MEMORANDO.
No 017 – DAV – GADCG - 2024.

ASUNTO: CONOCIMIENTO DE INFORME N° 014 – CM – GADCG -2025

INFORME
N° 014 – CM – GADCG - 2025
CONCEJO MUNICIPAL

**INFORME DE LA VISITA ESTABLECIDA A LAS VÍAS DE
INTERVENCIÓN EL DÍA MIÉRCOLES 21 DE MAYO DEL 2025.**

FOTOGRAFÍAS INFORME informe N° 002 – DAV – GADCG – 2025

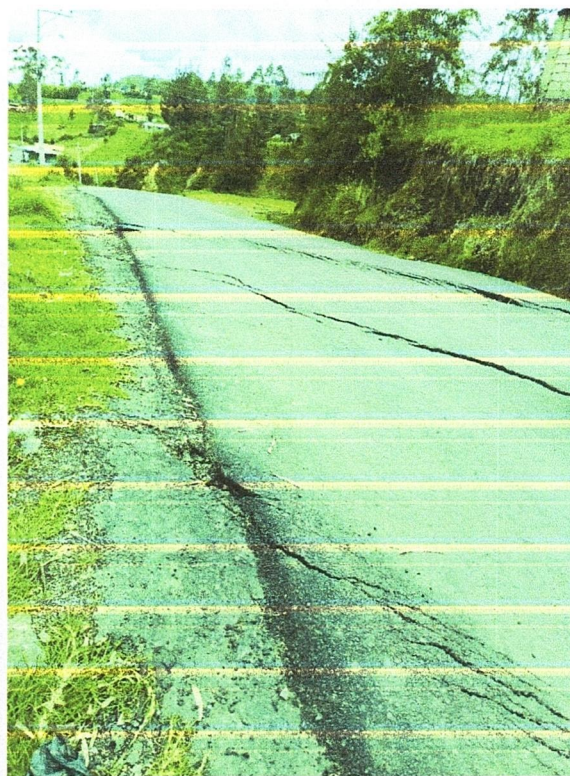
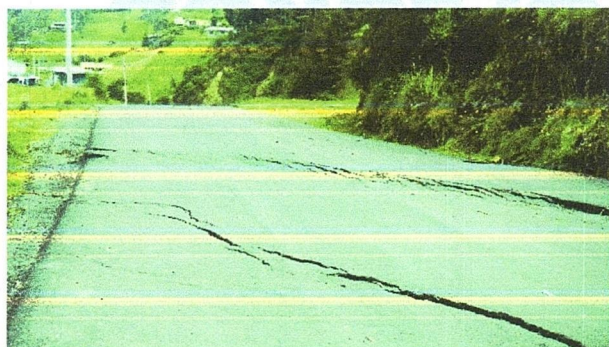
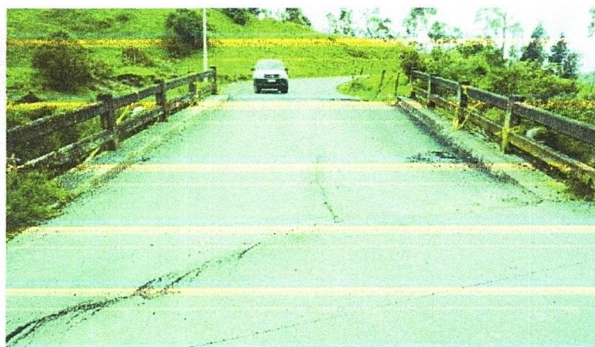
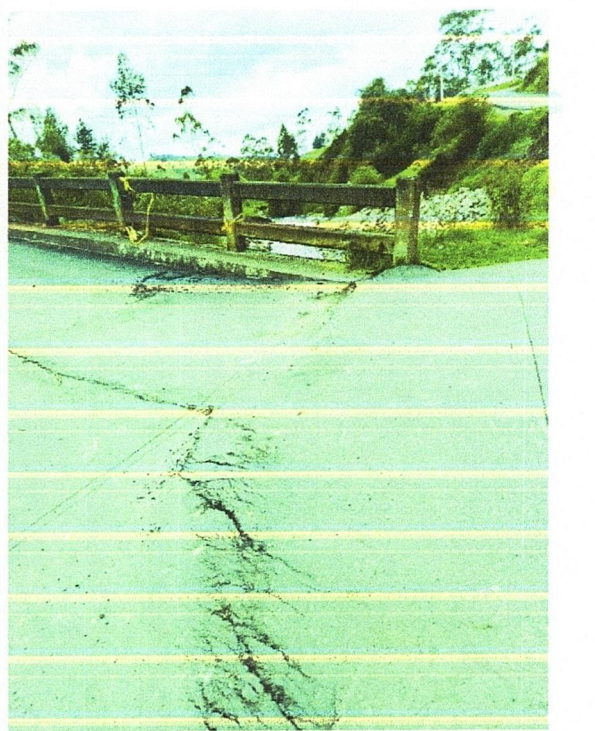
- Que existen fisuras realmente preocupantes en el sector de Kuchauco, Quinua Corral, *“por una falla geológica”* según manifestaron los técnicos que nos acompañaron, mencionaron, además, que es problema del lugar.

En la visita anterior, realizada el día miércoles 7 de enero del 2025, y presentado en el informe N° 002 – DAV – GADCG – 2025, al señor alcalde y a quienes corresponde, se ha mencionado que al conversar con el Ing. Contratista, expresó que es imprescindible la correcta compactación y estabilidad de la base y subbase.

Que la base y subbase son fundamentales para garantizar la durabilidad de la vía, la seguridad de los ciudadanos/as que transitan por estos sectores y el desarrollo cantonal.

Que al estar en el lugar y observar las fisuras se creía que tenían realizados los **ESTUDIO DE PREFACTIBILIDAD** del terreno, así como también el **ANÁLISIS DE RIEGOS** del mismo, a cargo de los departamentos correspondientes del GADCG. [DOCUMENTACIÓN QUE SOLICITAMOS SE NOS HAGA LLEGAR (**ESTUDIO DE PREFACTIBILIDAD Y ANÁLISIS DE RIEGOS DEL TERRENO**)]. Sin embargo, han mencionado que posterior a la presentación del problema han acudido con técnicos en el tema y que está en proceso de elaboración.

Así también, poner en su conocimiento, que a través de la gestión comunitaria el presidente de la misma ya tiene los estudios correspondientes por parte del GOBIERNO CENTRAL, lo cual **SUGERIMOS**, soliciten para una correcta intervención y soluciones adecuadas al problema presentado.

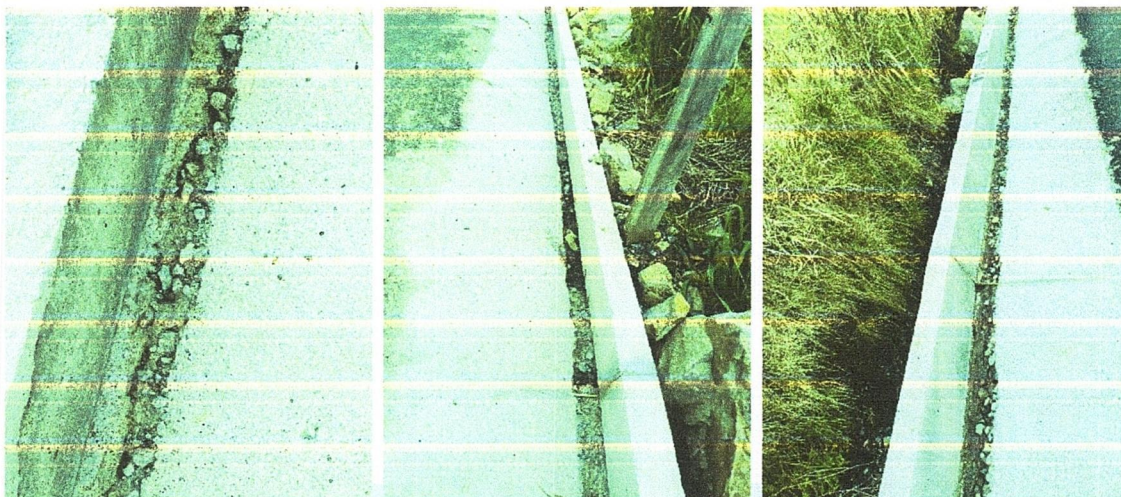
- Que en este tramo, desde la comunidad de Quinuacorrall a el puente de Quinuacorrall, no se puede realizar la construcción de las cunetas hasta no establecer una solución concreta al problema presentado, según sugerencia del fiscalizador por presencia de la falla geológica verificada insitu.

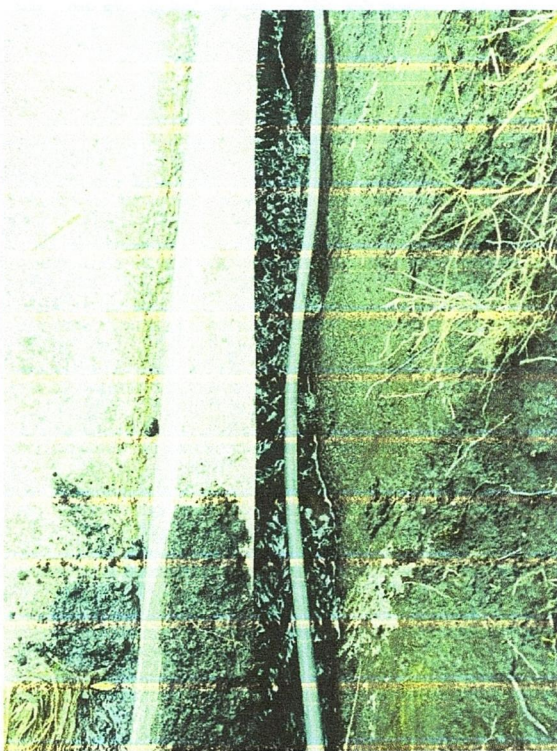
- Que se debe hablar con la Gobierno Autónomo Descentralizado de la Provincia de Bolívar para que intervenga en el puente del sector, ya que también es un riesgo inminente.
- Que en algunos tramos tienen que arreglar las cunetas porque presentan fisuras, que según manifiestan los técnicos, es resultado del mal clima y las lluvias.

- Que hay que arreglar las cunetas que presentan daños, también que se converse con la comunidad para que a través de las mingas se fortalezca la parte posterior de las mismas con el fin de que se conserven y no se destruyan con posibles golpes.

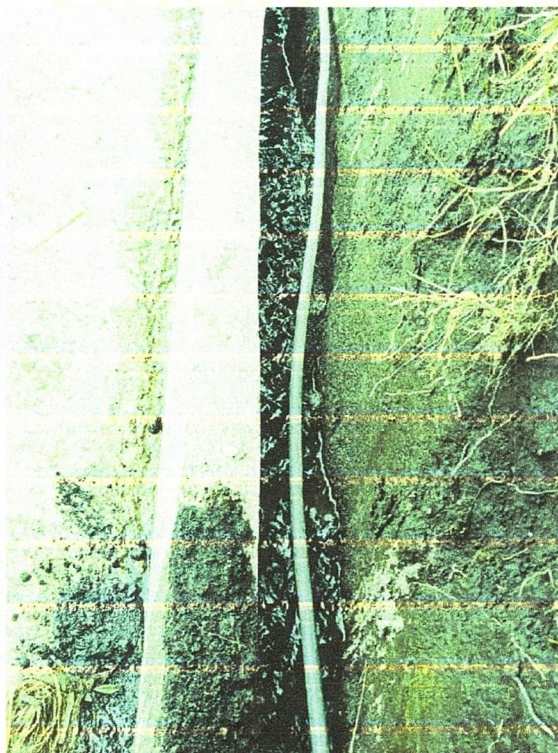
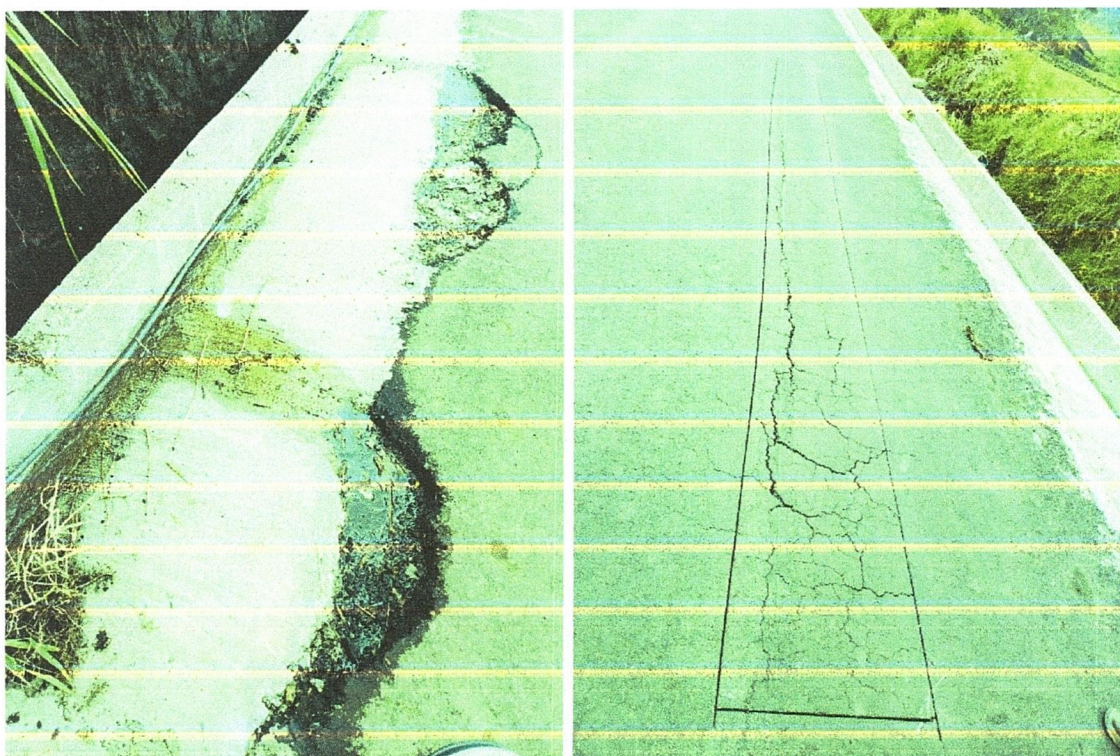
- Que existe un tramo en el sector de la Libertad, en el cual no se puede intervenir porque es un terreno privado que debe otorgar permiso para paso del canal abierto del agua, **SUGERIMOS GESTIONAR** para que se pueda acceder y proceder.

- Que en algunos tramos tienen que arreglar las fisuras, encaminar el agua debido a la presencia de filtraciones de agua y demás daños existentes en la calzada.

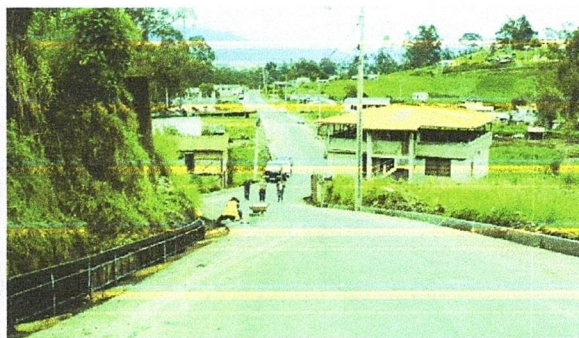
- Que en el tramo de la Libertad – Quinuacorrall – Shulala el avance de la construcción de las cunetas, se presume que está en un 50% de ejecución de la obra establecida, mencionando que una parte no ha avanzado debido a la falla geológica presentada.
- Que no existe ningún tipo de Señalización de tránsito: ni horizontal ni vertical, ni rompe velocidades en el lugar.
- Que en el tramo de intervención del proyecto 4 Esquinas – Mercado Mayorista la compactación de asfalto está paralizada. Según el ingeniero contratista en la actualidad no existe ninguna fábrica que esté elaborando asfalto.
- Que en el tramo de 4 Esquinas – Mercado Mayorista el avance de la construcción de las cunetas está en progreso.
